RESPUESTAS DEL PROPONENTE A LOS DICTÁMEN SECTORIALES DEL INFORME DE IMPACTO AMBIENTAL DE PROYECTO PSJ COBRE MENDOCINO

EX -2025- 00278264-GDEMZA#MINERIA

"E/IIA - PROYECTO DENOMINADO "PSJ COBRE MENDOCINO"

En respuesta a la notificación de fecha 02/06/2025 del contenido de los Dictámenes Sectoriales EPRE – Ente Provincial Regulador de Electricidad (orden 146), Dirección de Biodiversidad y Ecoparque (orden 157), Dirección de Gestión de Bienes Registrables del Estado (orden 158); Dirección de Áreas Protegidas (orden 159); Dirección de Transición Energética (orden 160); INAI – Instituto Nacional de Asuntos Indígenas (orden 163); IADIZA – Instituto Argentino de Investigaciones de Zonas Áridas (orden 164); Municipalidad de Las Heras (orden 166), Dirección de Planificación Territorial (orden 167), Dirección de Turismo (168), Dirección de Provincial de Vialidad (orden 169), Dirección de Hidráulica (170), Dirección Nacional de Vialidad (orden 173), Departamento General de Irrigación (orden 174), CNEA (orden 175) y el Patrimonio Cultural y Museos (orden 176), a continuación se da repuesta a los mismos.

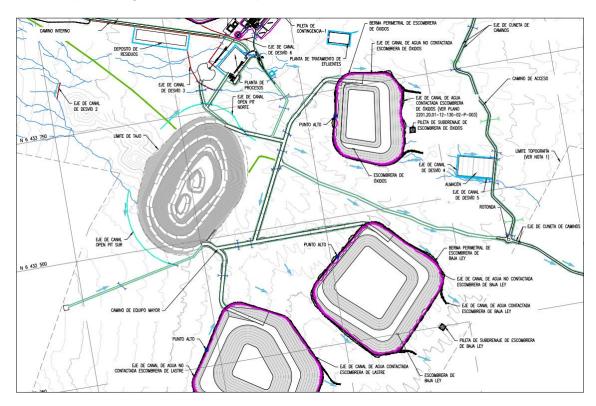
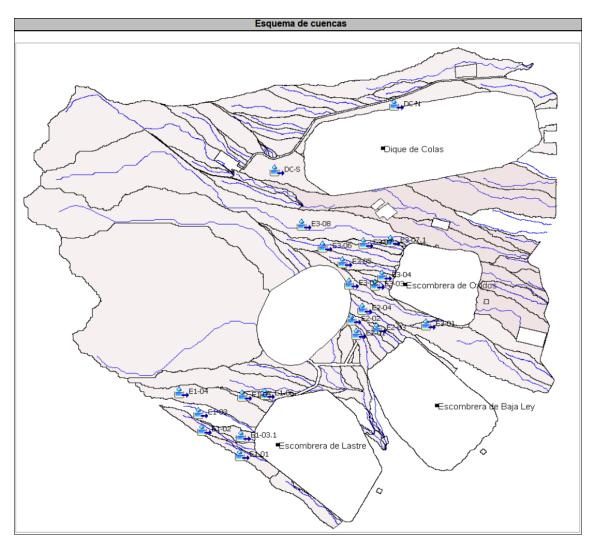
12.2.1. Incluir un plan general de manejo de aguas superficiales sintético, que describa con claridad y acompañada por planos de todas las obras y sus correspondientes códigos (nomencladores de las obras), haciendo coincidir las correspondientes cuencas y subcuencas.

Las obras que conforman el sistema de manejo de escorrentía superficial se describen en el plano del Anexo del IIA 44_PL_03_01_ 2201.20.01-12-240-10-P-001_R5 (Canales) y comprende lo siguiente:

El esquema siguiente muestra la planimetría de las obras arriba detalladas.

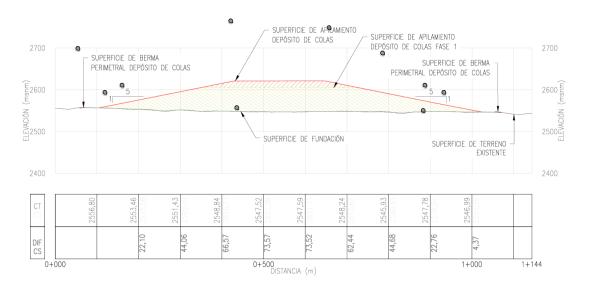
12.8.1. En la memoria técnica la altura del depósito declarada es de 80 m. Sin embargo, de los planos surge que la altura máxima del depósito es de aproximadamente 170 m. Esta discrepancia debe ser resuelta.

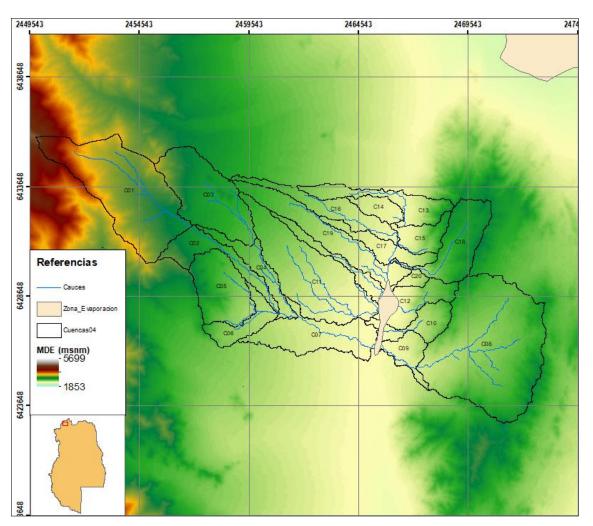
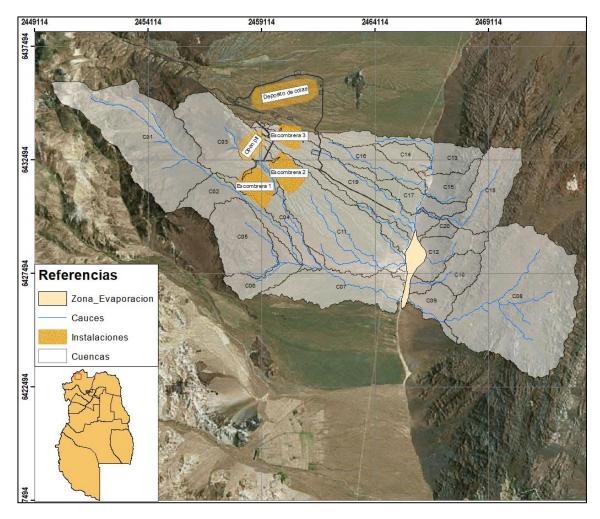
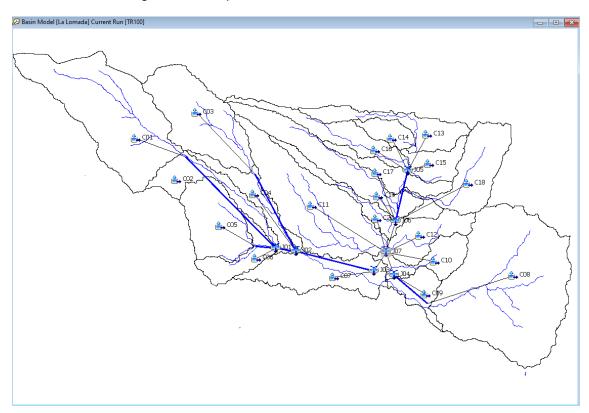
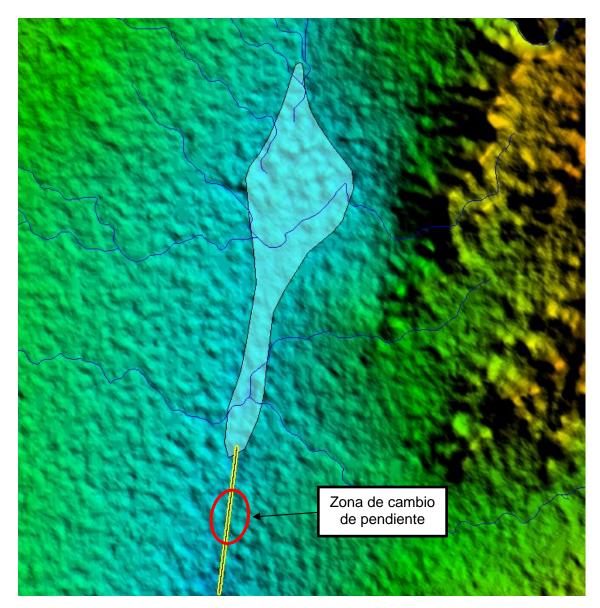
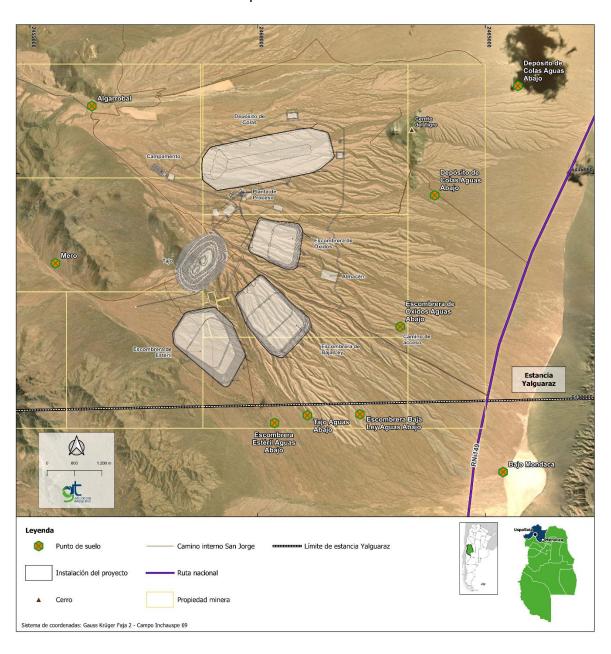
14.2.22. Observación 22.c del DGI: Considerar el AID (Área de influencia directa) de la componente hidrología superficial de forma de incluir la ciénaga de Yalguaraz dado los posibles impactos por disminución en la recarga y por lo tanto en los recursos hídricos superficiales vinculados a la descarga en dicho cuerpo de agua y las subcuencas al sur del Barrial de Las Lomadas con escurrimiento hacia Uspallata.

PSJ considera que la red de monitoreos tanto de aguas superficiales como subterránea es suficiente para mantener información respecto a la dinámica del control en la cuenca de Yalguaraz.

PSJ solicitó un análisis para la delimitación de las cuencas se utilizó el modelo digital Alos Palsar, con una resolución de 12,5 m. Se tuvo en cuenta el límite sur del Barrial de La Lomada, a partir del que se considera que los escurrimientos se dirigen hacia el sur.

En la siguiente figura pueden verse las cuencas delimitadas en relación a la zona de evaporación del Barrial de La Lomada. La subdivisión de las cuencas tuvo en cuenta sus características en relación a los parámetros que intervienen en la definición del valor de CN (potencial de infiltración) por lo que las divisiones consideran las diferencias principalmente en cuanto a su pendiente y tipo de suelo predominante.

En estas condiciones, se obtuvo un volumen de almacenamiento de 1.934.000 m³, que resulta superior al volumen de escorrentía determinado.

De esta manera se verifica que el caudal generado por un evento de lluvia extraordinario, aplicado sobre la superficie total de las cuencas de aporte al sector analizado, queda contenido dentro del Barrial de La Lomada.
